ZF.271.9.2023

### **Odpowiedzi na zapytania wykonawców dotyczące treści SWZ**

**Dotyczy:** postępowania pn. „Przebudowa i rozbudowa PSP nr 1 w Jelczu-Laskowicach oraz budowa budynku kotłowni gazowej wraz z zagospodarowaniem terenu”

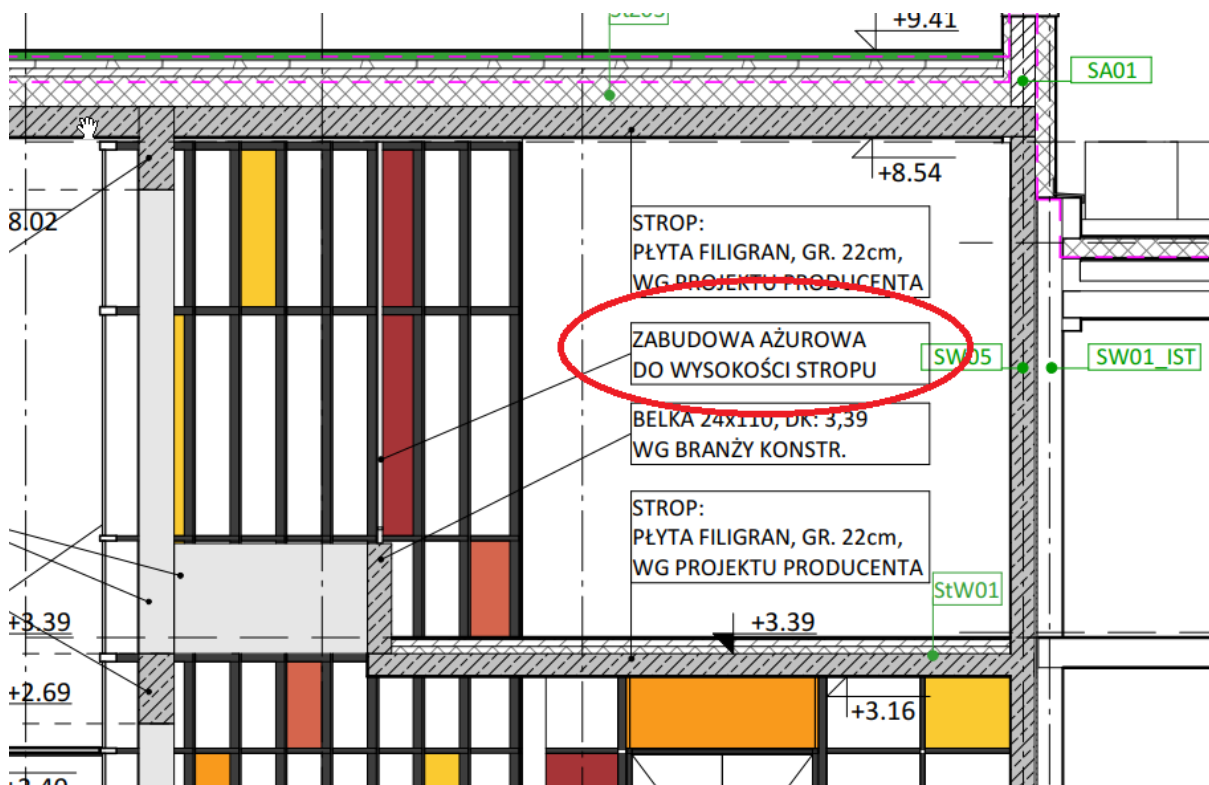
Prosimy o podanie specyfikacji balustrad zewnętrznych (jeżeli wchodzi w zakres zamówienia) oraz pochwytyw przy schodach wewnętrznych.

Przyjąć balustrady zewnętrzne ze stali nierdzewnej płomieniowanej lub równoważne, konstrukcja balustrady zapewniająca stateczność, stylistyka z elementami pionowymi prętów wewnętrznych, prześwit między elementami pionowymi do 12 cm, wysokość od p.t. nie przekraczająca 12 cm. Wysokość balustrady przyjąć zgodnie z obowiązującymi przepisami - warunkami technicznymi. Inne rozwiązanie dopuszczalne za zgodą Zamawiającego na etapie wykonania.

Przyjąć wewnętrzne pochwy ze stali nierdzewnej zamocowane na wysokości i długości zgodnie z obowiązującymi przepisami i dokumentacją. Inne rozwiązanie (materiał, kolorystyka) dopuszczalne za zgodą Zamawiającego.

Zmiana możliwa po akceptacji Zamawiającego na etapie wykonania. Zalecane użycie stali o grubości ścianki min 2mm.
